0012 Technische Service-Information

Thema: Zylinderkopfdichtungen

Betrifft: 61-33495-00 / -10

Reparaturdicke ZKD 1,0 Opel Ecotec X 10 XE / Z 10 XE

Abbildung_Zylinderkopfdichtung mit Reinz Nr. 61-33495

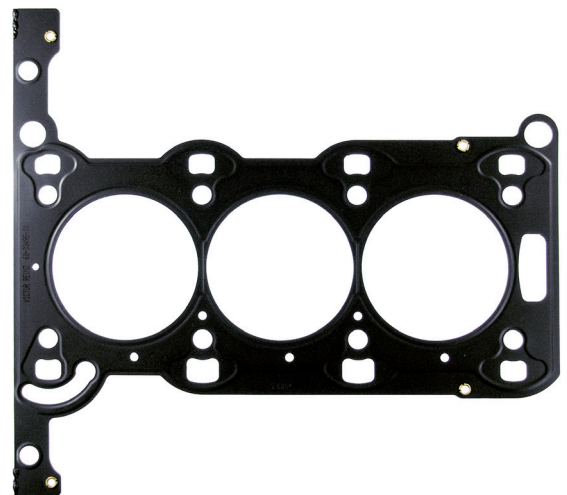
mit der neuen exklusiven Reparaturdicke für die Zylinderkopfdichtung 61-33495-00 = Opel 56 07 058 stellt Dana eine optimale Lösung für die sichere Abdichtung nachbearbeiteter Zylinderköpfe und -blöcke zur Verfügung.

Die Reparaturdicke ist 0,25 mm dicker als das Original. Nach einer erforderlichen Oberflächenbearbeitung liefert die Dicke somit beste Abdichtungsergebnisse bis zu dieser Abmessung.

Die Bestellnummer der Reparaturdicke lautet **61-33495-10**.

Achtung: Nach der Bearbeitung von Zylinderkopf und -block müssen die Oberflächenrauigkeiten in einem Toleranzbereich zwischen 7 µm und 20 µm liegen. Der Wert für die Welligkeiten sollte 20 µm nicht übersteigen.
